PARECER TÉCNICO FINAL DA COMISSÃO DE AVALIAÇÃO

Ampliação da Pedreira Arneiros

CIMPOR IMOBILIÁRIA, S.A.

COMISSÃO DE AVALIAÇÃO

Figura 8 - Sobreposição da poligonal da pedreira nº 6551 e a pedreira nº 6511. (Fonte: GEVIG CCDD Centro)

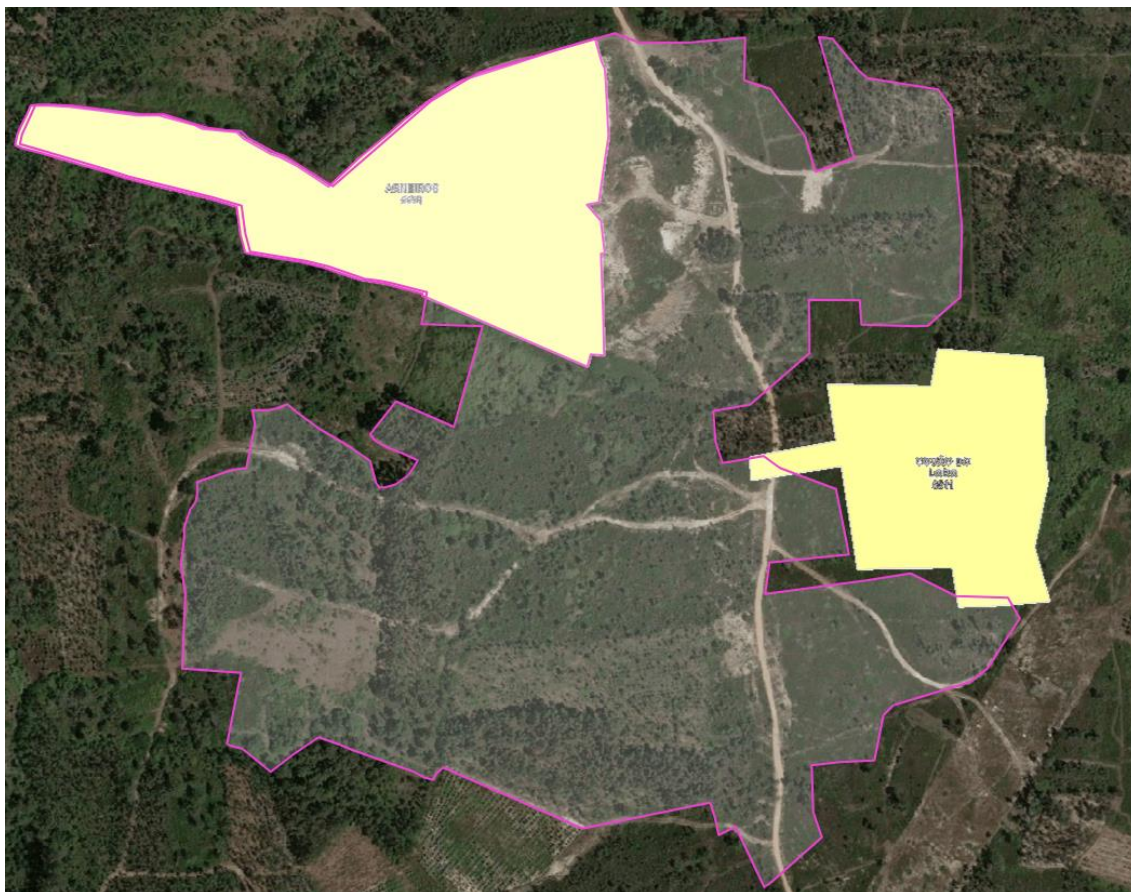
Verificando-se a sobreposição da poligonal de ampliação da pedreira n.º 6651 “Arneiros” com uma pequena parte da pedreira n.º 6511 “Covão do Lobo” (Figura 8) localizada na sua zona Oeste e outra localizada na sua zona Sul e estando esta pedreira em processo de encerramento e estando também ainda em estado virgem, como pôde ser comprovado durante a visita da CA realizada no local em 11-04-2025, o licenciamento da ampliação da pedreira 6651 poderá prosseguir, ficando condicionado ao encerramento prévio da pedreira 6511.

Nestas condições não se vê inconvenientes na implementação do projeto em referência sendo o parecer da DGEG favorável.

Figura 12 - Desenho n.º 6 do PP – Plano Geral de Recuperação Paisagística

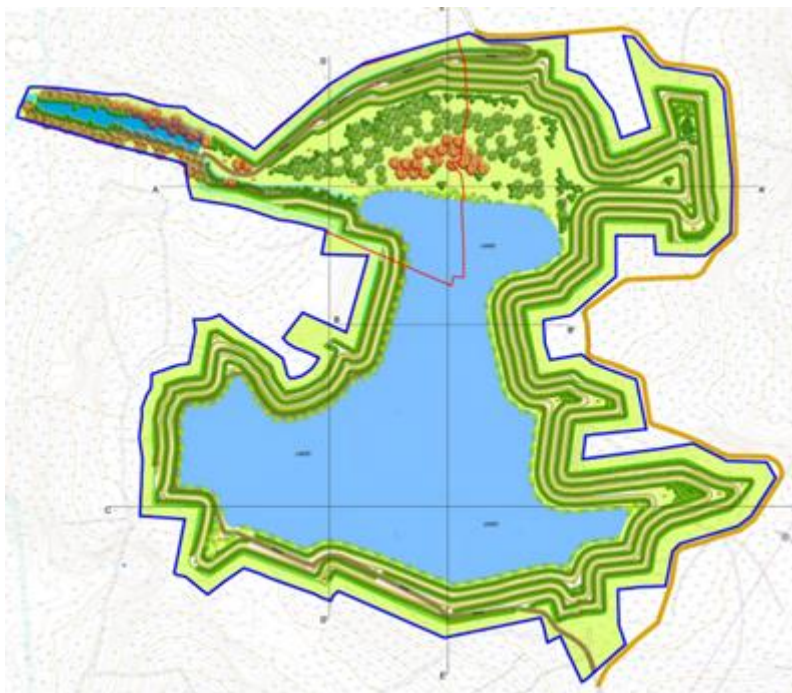
Considerando que a proposta de modelação apresentada contempla a utilização de uma quantidade significativa de resíduos exógenos, foi solicitado no Pedido de Elementos Adicionais (PEA) a apresentação de uma nova solução de regularização topográfica que garantisse que os referidos resíduos não permanecessem abaixo da cota da linha de água formada pela lagoa (cota 36), para prevenir fenómenos de lixiviação, assim como fosse prevenido que em qualquer localização em que fossem usados, eliminassem a possibilidade de lixiviação e eventual escorrência desta para a lagoa formada.

Figura 13 - Espessura mínima de enchimento com estêreis da pedra (materiais endógenos) na base e no paramento com o lago. (Fonte: RS)

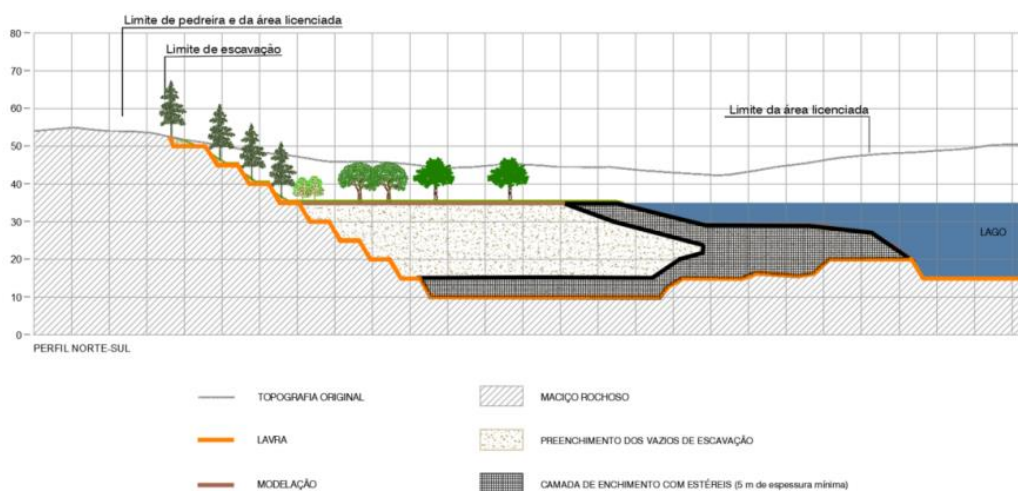
Ora, a solução apresentada pelo explorador, define a utilização dos resíduos exógenos no encosto de terras dos taludes com cota igual ou superior à cota 36 (acima da cota da lagoa) e no interior dos materiais de enchimento endógenos, não ficando estes últimos em contacto direto com a água da lagoa, conforme esquema que se apresenta de seguida (Figura 13):

No entanto, a solução apresentada não cumpre as condições impostas relativamente à eventual lixiviação, dado que, relativamente aos resíduos endógenos que irão “encapsular” o aterro de resíduos exógenos (na zona norte), apesar de se tratar de resíduos de extração de uma pedreira de argila, não apresentam impermeabilidade suficiente que impeça a lixiviação para o interior da lagoa, atendendo a que o PARP indica que serão os “estéreis”. Ora, de acordo com a informação prestada no PP relativamente à coluna litológica, os “estéreis” desta pedreira são constituídos por “areia superior”, “carbonatos intermédios”, “arenito intermédio” e “arenito basal”, materiais que são notoriamente permeáveis.

Figura 14 - Solução construtiva para o talude da zona norte para minimizar fenómenos de erosão. (Fonte: EA)

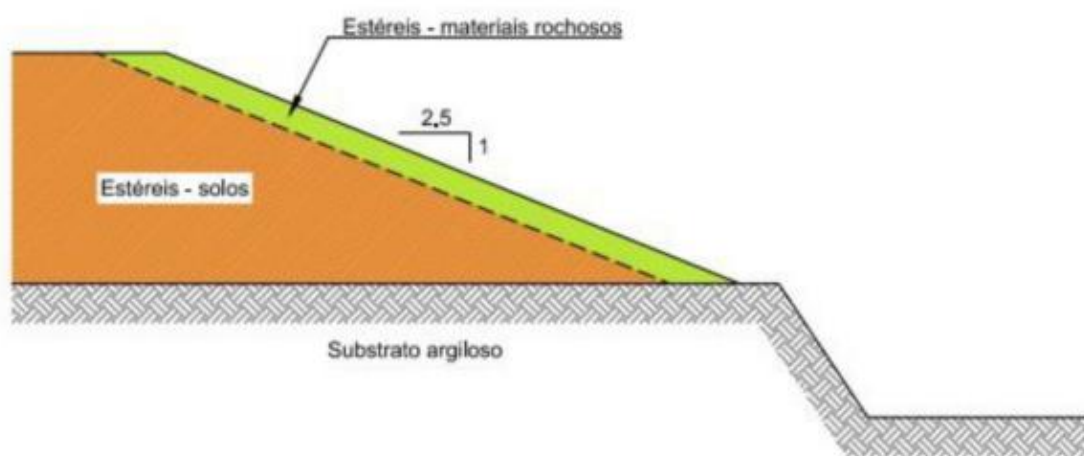
Também os resíduos exógenos a utilizar na modelação dos taludes (tanto acima como abaixo da cota 36), serão cobertos com “estéreis-materiais rochosos”, os quais não são impermeáveis e irão permitir a lixiviação para o interior da lagoa.

Da análise efetuada, resulta que existe uma grave lacuna relativamente à metodologia proposta para “encapsulamento” dos resíduos exógenos. Efetivamente, a solução permite a lixiviação dos resíduos exógenos para o interior da lagoa, com a consequente contaminação desta, bem como do aquífero existente, em violação do Princípio da Proteção da Saúde Humana e do Ambiente definido no Regime Geral de Gestão de Resíduos (art.º 6.º). Acresce que a deposição de resíduos inertes em vazios de escavação para efeitos de regularização topográfica é possível face ao que estabelece o art.º 40.º do DL n.º 10/2010, de 4 de fevereiro, desde que prevista no Plano Ambiental e de Recuperação Paisagística (PARP), e desde que cumpridos os requisitos técnicos exigíveis para a deposição de resíduos em aterro e que constam do RJDR (Anexo II do DL n.º 102-D/2020, de 10 de dezembro). Ora, importa esclarecer que um dos objetivos dos aterros é impedir a contaminação, o que o PARP apresentado não cumpre.

Figura 25 - Relocalização do caminho público. A vermelho: área a licenciar. A rosa: caminho atual. A amarelo: caminho a relocar. (Fonte: APA e RS)

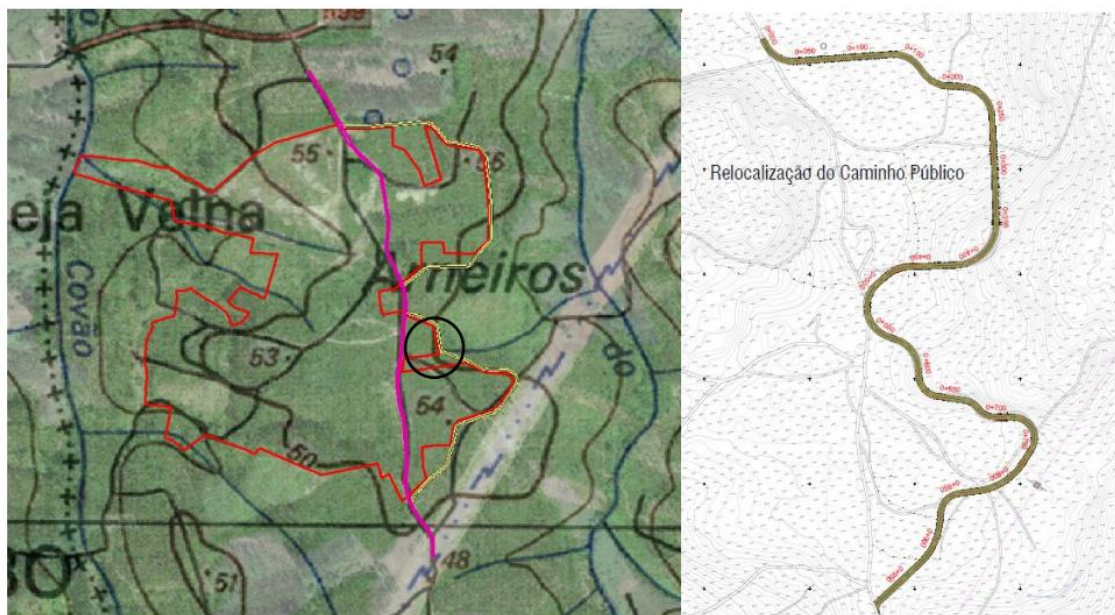
Verifica-se, contudo, que, a proposta de realocação do novo caminho interfere com o domínio hídrico (Figura 25), de acordo com a carta militar. Face ao referido, relembra-se que, qualquer intervenção no domínio hídrico carece da Titularidade dos Recursos Hídricos (Lei n.º 54/2005, de 15 de novembro, na sua atual redação).

Figura 27 - Interferência com Áreas de Máxima Infiltração e Leitos dos cursos de água – REN. (Fonte: adaptado do RS)

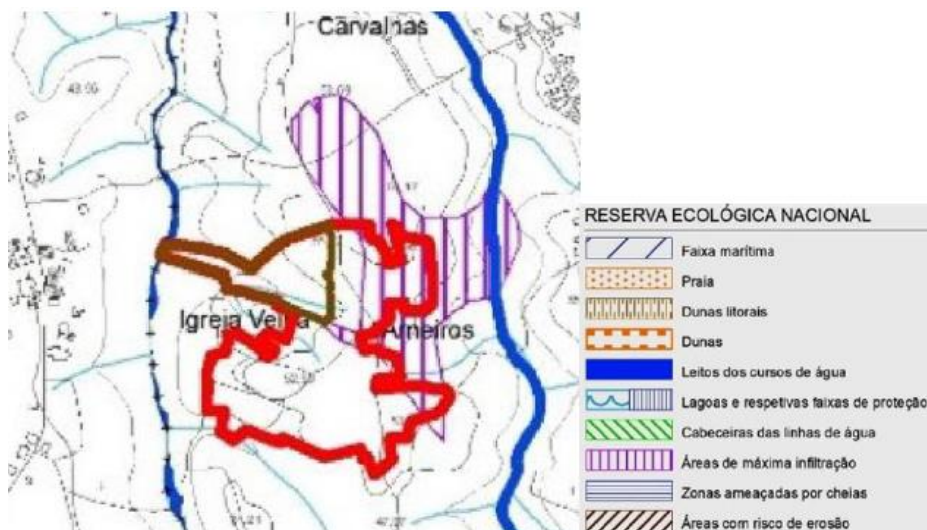
O IGT que vigora no território é o PDM de Cantanhede; de acordo com a sua Planta de Condicionantes (carta da Reserva Ecológica Nacional), verifica-se interferência com Áreas de Máxima Infiltração que, na sua redação atual, corresponde a Áreas Estratégicas de Infiltração e de Proteção e Recara de Aquíferos e, com Leitões dos cursos de água que, na sua redação atual, corresponde a Cursos de água e respetivos leitões e margens, conforme Figura 27:

Figura 30 - Afastamento de 500 e 250 m da localidade mais próxima à pedreira

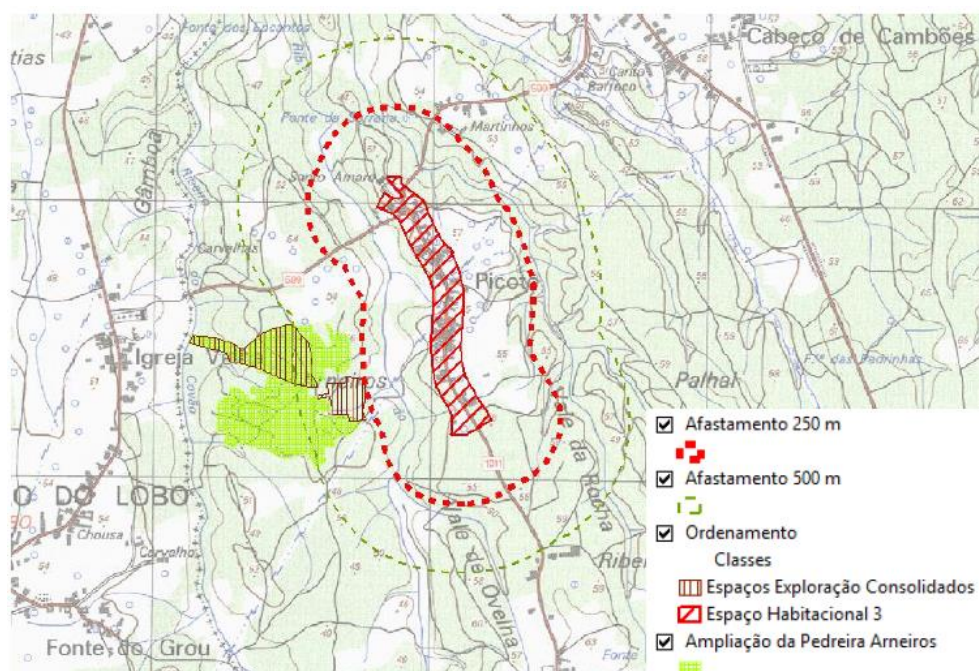
- Conforme estipulado no nº 3 em articulação com o nº 5 do artigo 37.º do Regulamento do Plano Diretor Municipal de Cantanhede, a distância mínima das explorações de recursos geológicos ao solo urbano deverá ser de 500 metros, salvo para áreas abrangidas por explorações de massas minerais já atribuídas, onde se aplicam os afastamentos decorrentes dos respetivos planos de lavra e demais legislação em vigor, pelo que se considera que o afastamento mínimo ao solo urbano poderá ser de 250 metros.

- O perímetro urbano mais próximo é o lugar de Picoto e que conforme Carta de Ordenamento – Classificação e Qualificação do Solo, da 3.ª Alteração á 1.ª Revisão do Plano Diretor Municipal, o Espaço de Exploração Consolidado mais próximo encontra-se a 250 m, reforçando assim a excecionalidade do afastamento referido no ponto

Figura 31 - Proximidade do projeto à servidão da infraestrutura integrada na RNT. (Fonte: Parecer da REN)

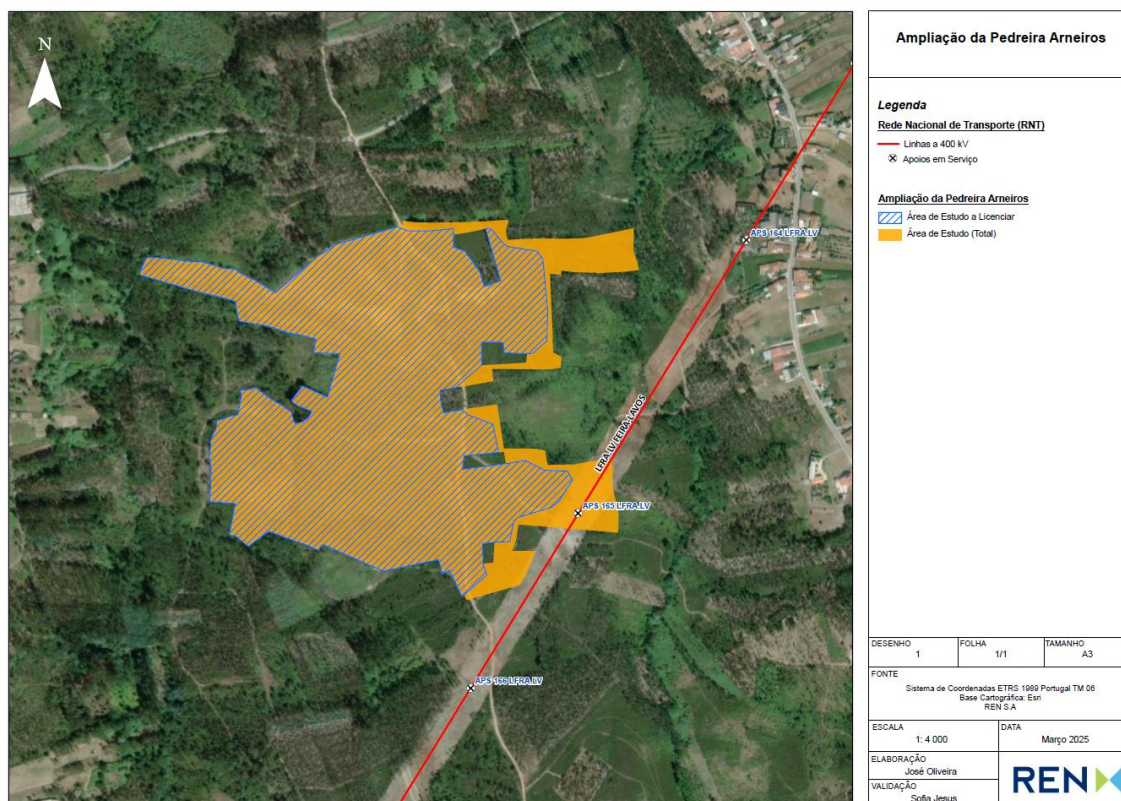
A REN – Rede Elétrica Nacional informou que relativamente à Rede Nacional de Transporte de Eletricidade (RNT), existe na zona uma servidão de passagem associada às linhas da RNT, ou seja, existe uma reserva de espaço necessário à manutenção das distâncias de segurança aos diversos tipos de obstáculos (por exemplo, edifícios, solos, estradas, árvores).

Devido à proximidade do projeto à servidão da RNT, foram incorporadas as seguintes condições:
